# フランジ付きアダプタ関連

品 目	変 更 点
NWPC-16■-Ad(F)□ NWPC-16■-AdF(F)□ (■はコンタクト数 □はケーブルパッキンの記号)	<p><b>変更内容</b>                      絶縁体材料の変更                      変更前 エポキシ樹脂 → 変更後 フェノール樹脂</p> <p><b>変更理由</b>                      生産性の向上及び部品の安定供給のため</p> <p><b>変更対象部品</b>                      絶縁体、押え板</p> <hr/> <p><b>変更内容</b>                      構造・外観形状変更及び寸法変更(線剥き寸法及び取付寸法の変更)</p> <p><b>変更理由</b>                      作業性及び生産性の向上のため</p> <p><b>変更対象部品</b>                      中継プラグ、フランジ付中継金具</p> <div style="display: flex; justify-content: space-around;"> <div style="text-align: center;"> <p>変更前</p> </div> <div style="text-align: center;"> <p>変更後</p> </div> </div> <div style="border: 1px solid black; padding: 5px; margin-top: 10px;"> <p>※1: 止めねじ数を2→1箇所に変更                      ※2: 社名刻印の削除                      ※3: 構造変更                      (修正) 二重線部削除 社名刻印は残します</p> </div> <p>参照図はNWPC-16■-Ad(F)です。(クランプ部は省略)</p> <div style="display: flex; justify-content: space-between; margin-top: 20px;"> <div style="text-align: center;"> <div style="border: 1px solid black; padding: 5px; width: fit-content;">                         A寸法: 11mm→12mm(1極)                          16mm→12mm(2~4極)                     </div> </di

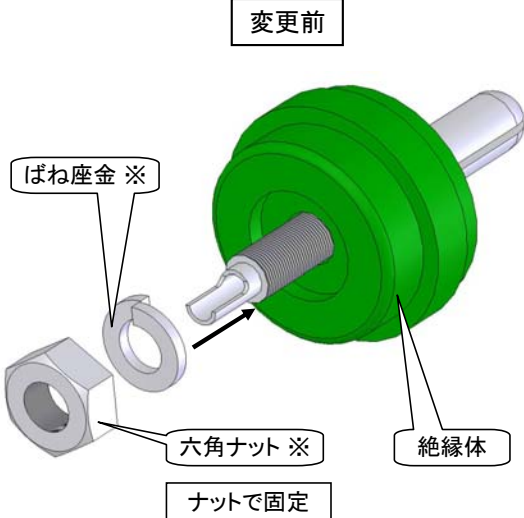
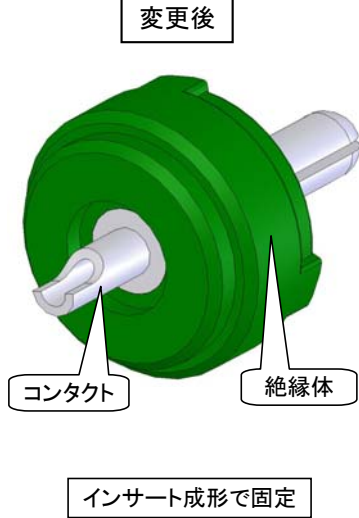
品 目	変 更 点
<p>NWPC-16■-Ad(F)□ NWPC-16■-AdF(F)□ (■はコンタクト数 □はケーブルパッキンの記号)</p>	<p><b>変更内容</b> 絶縁体の固定方法の変更</p> <p><b>変更理由</b> 組立作業性の向上及び、部品点数削減のため</p> <p><b>変更対象部品</b> フランジ付中継金具、絶縁体、セットスプリング</p> <p>注) 参照図はレセプタクルを流用しています。固定方法に関する部分のみ参照願います。</p> <div style="display: flex; justify-content: space-around;"> <div style="text-align: center;"> <p>変更前</p>  <p>※1: セットスプリングは廃止</p> </div> <div style="text-align: center;"> <p>変更後</p>  <p>(修正) フランジ付中継金具</p> </div> </div>
<p>NWPC-161-Ad(F)□ (□はケーブルパッキンの記号)</p>	<p><b>変更内容</b> コンタクトと絶縁体の固定方法の変更</p> <p><b>変更理由</b> 組立作業性の向上及び、部品点数削減のため</p> <p><b>変更対象部品</b> 絶縁体、コンタクト、ばね座金、六角ナット</p> <div style="display: flex; justify-content: space-around;"> <div style="text-align: center;"> <p>変更前</p>  <p>※ばね座金、六角ナットは廃止</p> </div> <div style="text-align: center;"> <p>変更後</p>  </div> </div>
